# Bilag 6 Høring

## Indhold i bilag om høring af Frederikssundsvejprojektet

**Høringssvar vedrørende Frederikssundsvej trafikprojekt**

# Trafiksikkerhedstiltag langs Frederikssundsvej

**3. Krydset Hulgårdsvej/Tomsgårdsvej**

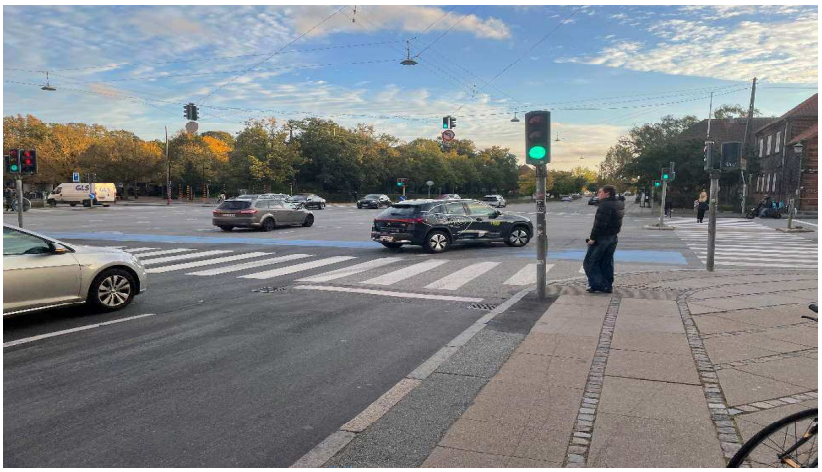
**Lokaludvalgets bemærkning**

Vi er skeptiske overfor forslaget om at sløjfe cykelstien fra Tomgårdsvej op mod krydset.
Det var sådan det var, indtil for få år siden. Nu har Tomgårdsvej og ikke mindst dette kryds

ligget i byggerod p.g.a. helhedsrenovering af vejen gennem flere år, og er omsider færdiggjort i indeværende år. At bygge det om nu virker mærkeligt. Tomgårdsvej var i nogle perioder indskrænket til en kørebane i hver retning. Måske har det haft betydning for uheldsstatistikken.
Den tidligere løsning for nogle år siden, hvor cykler og biler driblede rundt om hinanden, var noget rod, og der er ingen grund til at genopfinde den løsning.
Den mest trafiksikre løsning ville nok være at lave en dedikeret højresvingningsbane på Tomsgårdsvej med grøn pil (ved rødt for cyklisterne). Alternativt skal man også her signalmæssigt give cyklister og fodgængere nogle sekunders forspring, så bilister opdager, at de er der. Og man kunne måske undtagelsesvis markere en blå cykelbane også her. De øvrige forhold har vi ingen bemærkninger til.

Lokaludvalget tilkendegiver skepsis over for forslaget om at omdanne den fremførte cykelsti på Tomgårdsvej til en afkortet cykelsti, da denne løsning tidligere har skabt uoverskuelige og problematiske trafikforhold, idet cyklister og biler blandede sig. Lokaludvalget ser det som en mere trafiksikker løsning at etablere en dedikeret højresvingsbane med grøn pil for bilister eller signalforbedringer, der giver cyklister og fodgængere et forspring. Alternativt kan en blå cykelbane markeres.

De udfordringer, der tidligere var med afkortet cykelsti på Tomsgårdsvej, løses i forslaget med indsnævringen af køresporene, som vil give bilisterne længere tid til at registrere cyklisterne. Den løsning, som Lokaludvalget ønsker, fremgår af politisk handlerum. Forvaltningen anbefaler ikke at bevare den fremførte cykelsti, da trafiksikkerheden vil blive bedre med en afkortet cykelsti, selvom dette kan opleves mere utrygt. Dette understøttes af undersøgelsen "Trafiksikkerhed ved afkortede og fremførte cykelstier i signalregulerede kryds" lavet af Viatrafik for Vejdirektoratet fra 2020, hvoraf det

fremgår *"Evalueringen viser med al tydelighed, at afkortet cykelsti er den sikreste løsning i forhold til at reducere antallet af cykel- og knallertulykker. Ombygning fra fremført til afkortet cykelsti har mere end halveret antallet af cykel- og knallertulykker, mens der efter ombygning fra afkortet til fremført cykelsti er registreret mere end tre gange så mange cykel- og knallertulykker"*.

*Billede 5: Fodgængere kan ikke se krydset fra cykelparkeringsøen.*

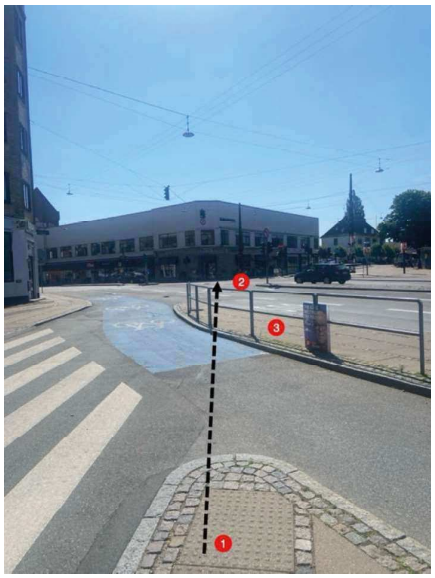
Et andet problem er, som det ses på billede 5, at cykelparkeringsøen (1) ligger tilbagetrukket ift. busøen (3) mod øst, hvilket blokerer fodgængernes udsyn til krydset (2). Derved ser fodgængerne først den krydsende trafik, når den passerer forbi busøen. Dette forværres, når der holder busser eller går passagerer på busøen.

De ovenstående eksempler illustrerer, at den største udfordring ved torvet vedrører fodgængernes forhold og trafikmønstre, samt at der er mange tiltag, man kan gøre i forsøget på at forbedre disse, før man tager det radikale skridt, det vil være, at lukke for indkørsel til Brønshøj Kirkevej.

*Figur 2: Ulovligt krydsende fodgængere ved Brønshøj Torv*

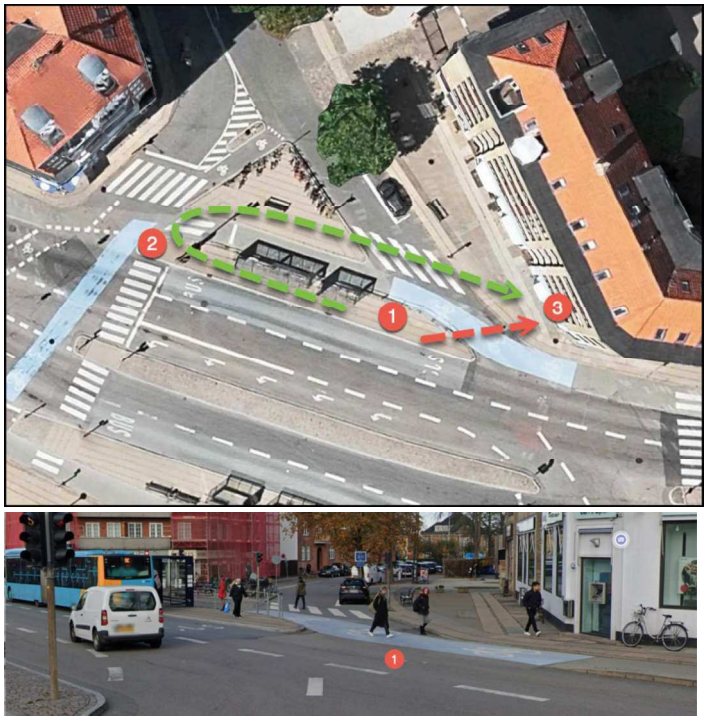
Foreningerne vurderer, at det primære problem ved indkørslen til Brønshøj Kirkevej ikke er biltrafikken, men at man nogle år tilbage anlagde en "ø" midt i krydset til busholdeplads, som ses på Figur 2 [1]. Her krydser fodgængere ofte ulovligt over vej og cykelsti for at komme til fortovet mod øst [3] i stedet for at tage den lovlige, men lange, omvej over fodgængerfeltet [2]. Herudover holder mange cyklister ikke tilbage for rødt, når de kommer fra øst på cykelstien langs Frederikssundsvej, som nævnt i forundersøgelsen.

Når projektforslag 5 vil "*lukke Brønshøj Kirkevej for indkørende biltrafik, så der er færre konfliktpunkter omkring fodgængerkrydsningen, der anvendes af mange buspassagerer*", er det således primært ulovligt krydsende fodgængere og cyklister, der kører over for rødt, der skal tilgodeses.
